v Dobřichovicích 29. 12. 2012

Vážení zastupitelé, na základě Vaší výzvy, Vám na následujících třech stranách předkládám své tři připomínky k návrhu regulačního plánu. Dovolte mi však nejprve vyjádřit dva obecnější osobní dojmy:

Obr. 2: Chybný obrázek č. 2 z textové části návrhu, ve skutečnosti zastavěná zóna dosahuje až ke sloupku vyznačeném modrou šipkou.

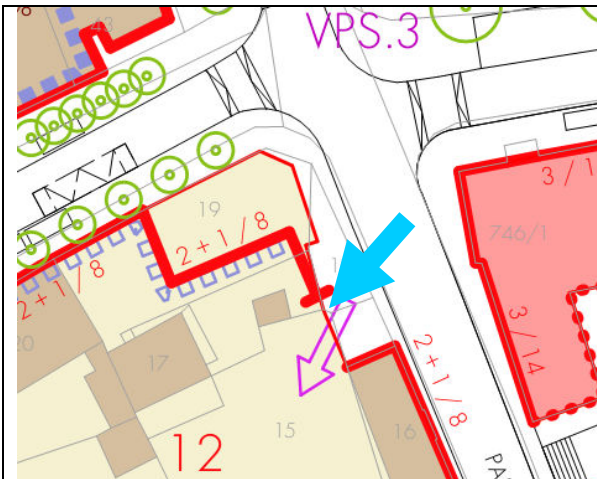
Je třeba upozornit, že obrázek číslo 2 v textové části (viz též obr. 2 zde) hrubě nesouhlasí s výkresem regulačního plánu, jak se lze usoudit podle polohy rohového sloupku přiléhajícího pozemku (vyznačeno modrou šipkou). Zatímco dle obrázku číslo 2 v textové části to vypadá, že by případná stavba končila ještě před přechodem pro chodce (z pohledu od křižovatky), v perspektivním modelu i ve výkresu (viz obr. 3) je vidět, že stavba by končila až za přechodem pro chodce.

Návrh na úpravu: upravit regulační plán tak, aby skutečně odpovídal obrázku č. 2 v textové části a aby byla věž zámku viditelná z celé křižovatky ulic Palackého a 5. května.
